日本原子力研究開発機構大洗研究所の特定廃棄物管理施設の変更に係る設計及び工事の方法の認可申請書の補正に係る追加説明について

令和2年1月22日  
 国立研究開発法人日本原子力研究開発機構  
 大洗研究所 環境保全部

1. その他廃棄物管理設備の附属施設の一部変更（通信連絡設備）

図1 スピーカーから最遠地点までの距離

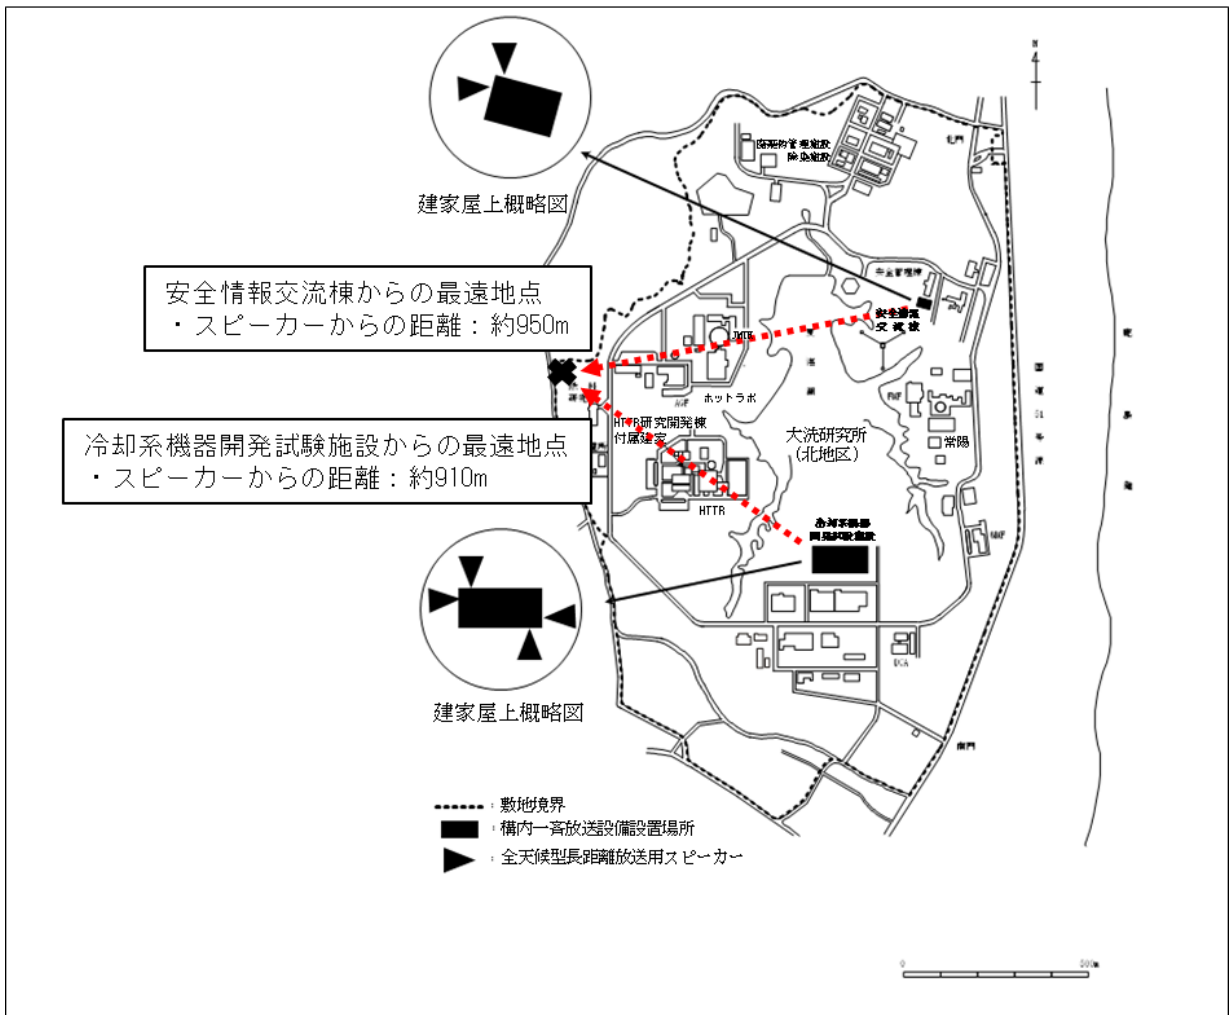
| <p>○ 構内一斉放送設備の設計仕様の「敷地境界で放送が聞き取れること」について、具体的な性能（到達距離等）を示すこと。</p>    |
| <p>・ 「敷地境界で放送が聞き取れること」となっているが、音圧レベル 110dB で 950m が担保できる根拠を示すこと。</p> |

安全情報交流棟及び冷却系機器開発試験施設に設置する全天候型長距離放送用スピーカーから、敷地境界の最遠地点までの距離は図 1 に示すとおり約 950m である。その地点においても放送が聞き取れるように、出力音圧レベル 110 dB(1W、1m)以上の当該スピーカーを設置する。

構内一斉放送設備の構成機器である主装置、スピーカーの選定については、別紙に示す音響メーカーの経験則に基づく算定式により敷地境界で放送が聞き取れることを確認した機器を仮選定し、更に音圧分布シミュレーション等による詳細な確認を行った結果から決定している。

図1 構内一斉放送設備の系統図

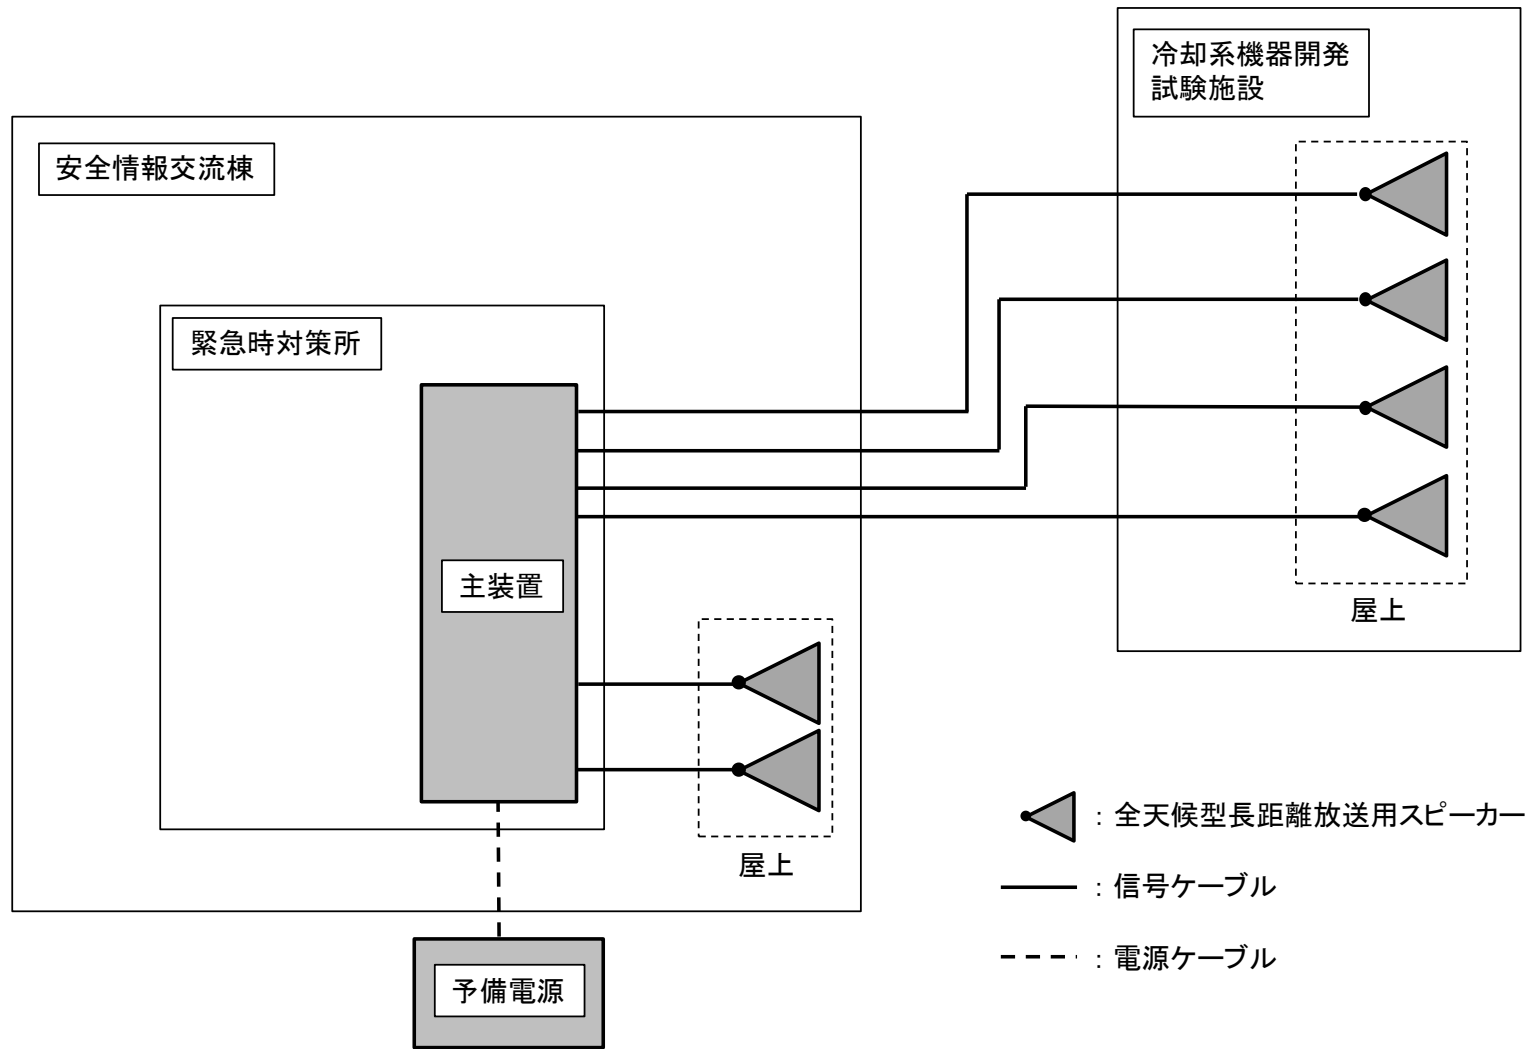
| <p>○ 構内一斉放送設備の主装置及びスピーカー間の配線の設計仕様及び構内一斉放送設備の系統図を示すこと。</p> |
| <p>・ 構内一斉放送設備の系統図に予備電源設備の接続について記載すること。</p>                |

構内一斉放送設備は、安全情報交流棟内の緊急時対策所に主装置を設置し、同建家の屋上及び冷却系機器開発試験施設の屋上に全天候型長距離放送用スピーカーを設置する。主装置及びスピーカーは、信号ケーブルにより接続し音声信号を伝送する仕様であり、図1に放送設備の予備電源を含めた構内一斉放送設備の系統図を示す。また、構内一斉放送設備専用である予備電源の容量を別紙に示す。
